東通原子力発電所1号炉審査資料	
資料番号	A1-CA-0078改1
提出年月日	2020年9月17日

東通原子力発電所
基準地震動策定のうち地下構造の評価について
(コメント回答)

2020年9月17日
東北電力株式会社

審査会合におけるコメント

2. 2 原子炉建屋基礎地盤の工学的特性 (16) 敷地の屈折法弾性波探査速度区分図

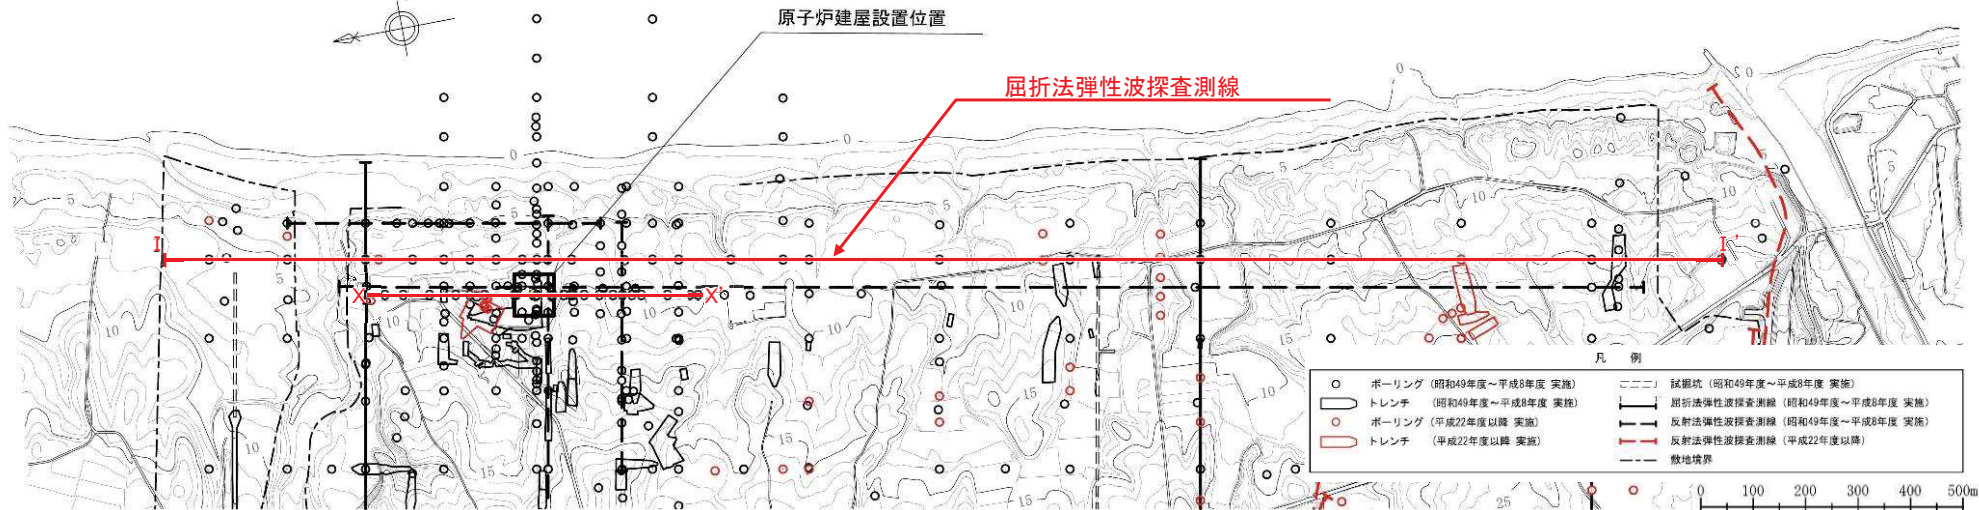
No.	コメント時期	コメント内容	今回ご説明資料の掲載箇所
S164	令和2年6月4日 第865回審査会合	原子炉建屋基礎地盤の速度構造について、弾性波探査等、PS検層以外の調査結果があれば示すこと。	本資料 p.32
S165	令和2年6月4日 第865回審査会合	解放基盤表面(T.P.-16.3m)とその振動特性を評価する自由地盤位置(T.P.+2.0m)のせん断波速度や岩種の関係が分かるように根拠も含め明記すること。	本資料 p.39 補足説明資料 p.58
S166	令和2年6月4日 第865回審査会合	自由地盤の鉛直アレイを用いた検討として応答スペクトル比や伝達関数を提示しているが、1次固有周期等の共通する特徴について、記載の充実を図ること。	本資料 p.102
S167	令和2年6月4日 第865回審査会合	敷地内臨時高密度観測の検討における表層地盤が基準化スペクトル形状に与える影響の検討に関し、地盤種別の違いの影響についての説明を充実させること。また、全観測点の微動アレイ探査結果も示すこと。	本資料 p.72 補足説明資料 p.55, 56
S168	令和2年6月4日 第865回審査会合	地盤モデルの策定では地震動評価の違い等から浅部地盤と深部地盤に区分けした上で検討を行っているが、区分け根拠が明確に分かるように記載を充実させること。	本資料 p.98, 99
S169	令和2年6月4日 第865回審査会合	浅部地盤モデルの策定において、信号成分に基づく検討及び観測記録に基づく検討の2つを行っているが、それらの位置付け・関係についてより詳細に説明を加えること。	本資料 p.100, 148

➤ 原子炉建屋付近のPS検層結果による②～③速度層のP波速度は3.01～3.75km/sであり、屈折法弾性波探査による同区間のP波速度である3.3～3.6km/sと同等の速度構造が認められる。

S168

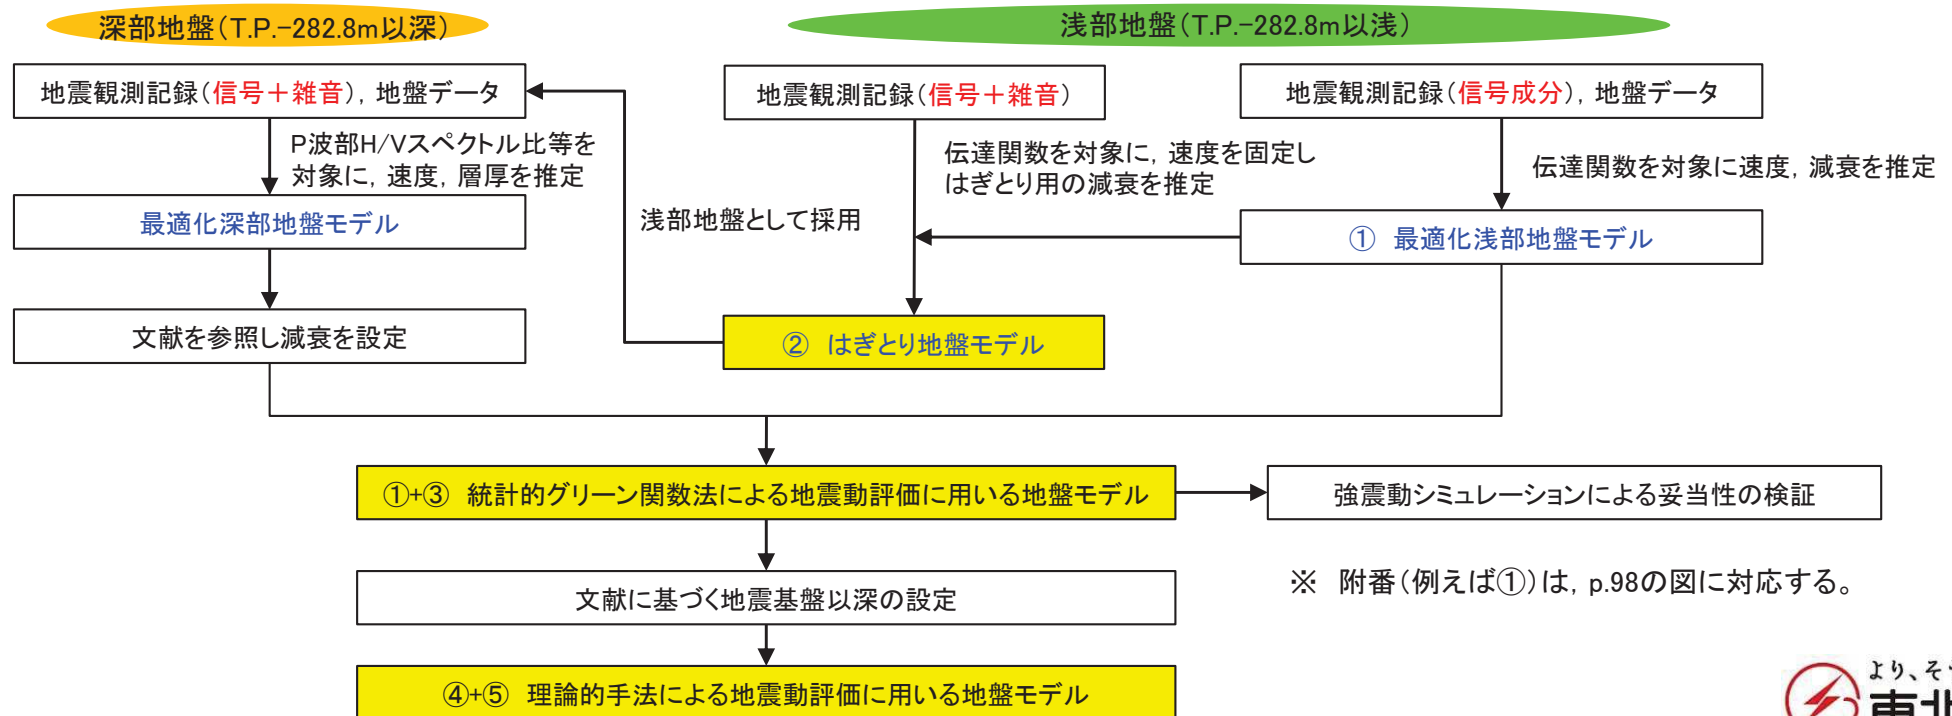
- 深部地盤モデルと浅部地盤モデルの区分について、記載の充実を図った[S168]。

【浅部地盤(T.P.-282.8m以浅)】

(3) 信号成分から求めた伝達関数と観測記録の伝達関数の比較

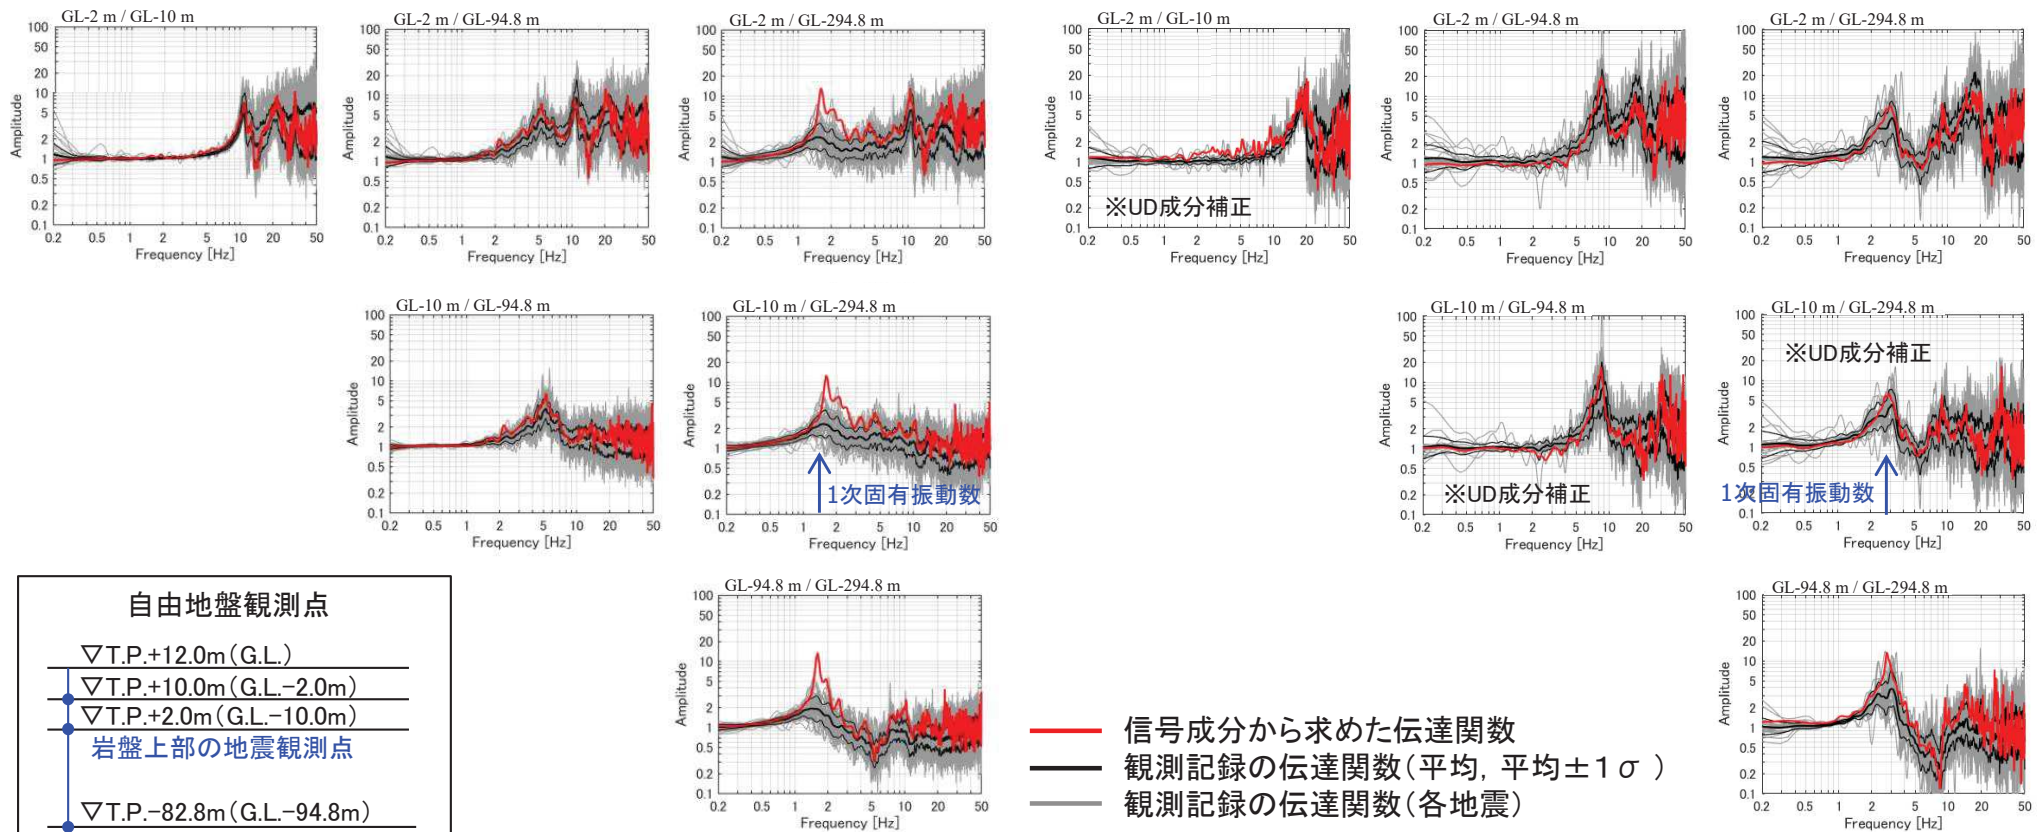
- 浅部地盤モデルの設定における信号成分に基づく検討及び観測記録に基づく検討の位置づけ及び考え方について詳細に記載した[S169]。
- 伝達関数の検討で得られた地盤の一次固有振動数を明記した[S166]。

- 信号成分から求めた伝達関数は、相対的にインコヒーレントな成分が多い観測点間では、観測記録(信号+雑音)から求めた伝達関数に比べて固有振動数のピークが高くなるが、東通原子力発電所の場合、最深観測点(T.P.-282.8m)が入力となる伝達関数における1次固有振動数で特にその傾向が顕著で、観測記録(信号+雑音)の伝達関数の1σよりも大きいものとなっている。なお、インコヒーレンス成分としては散乱波の影響が考えられる。
- 最深部の地震観測点(T.P.-282.8m)と岩盤上部の地震観測点(T.P.+2.0m)の地盤の1次固有振動数は、水平成分1.4Hz(周期0.7秒)、鉛直成分2.5Hz(周期0.4秒)付近である(対応する応答スペクトル比をp.52及びp.53に記載)。
